МИНИСТЕРСТВО ТРАНСПОРТНОГО СТРОИТЕЛЬСТВА СССР
ГЛАВТРАНСПРОЕКТ
Гипротранс сигнализация
октябрь 1972 г. Шифр "РД" № 1247/717 СОСТАВИЛ Панин
УКАЗАНИЯ

по проектированию устройств автоматики, телемеханики и связи
и железнодорожном транспорте

Улучшение схемы кодирования непрерывных рельсовых цепей
постоянного тока

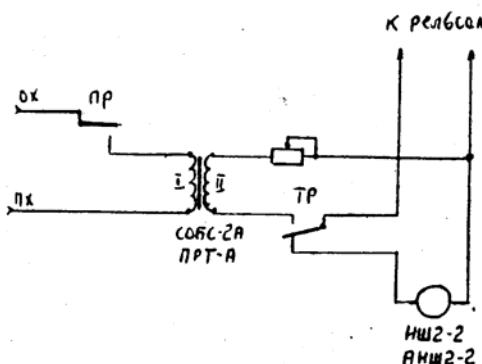
Существующие схемы кодирования с релейного конца непрерывных рельсовых цепей постоянного тока с путевыми реле типа НШ2-2 и АНШ2-2 имеют недостаток, заключающийся в том, что от попадания кодового тока в обмотки реле якорь реле выворачивает, размыкая тыловые контакты. Вследствие этого происходит обрыв кодирования, нарушающий работу АС.

Для исключения указанного недостатка путевые реле следует включать через тыловой контакт трансмиттерного реле по схеме, приведенной в указании.

Соответствующие изменения необходимо внести в схемы рельсовых цепей, приведенные на листах 2 и 3 нормали РП 00-05, на листах 5 и 7 альбома ЭЦ-2 "Станционные устройства ДЦ" /инв. № 603/ и листе 25 альбома ЭЦ-6 "Унифицированные схемы кодирования путей на станциях с электрической централизацией" /инв. № 804/.
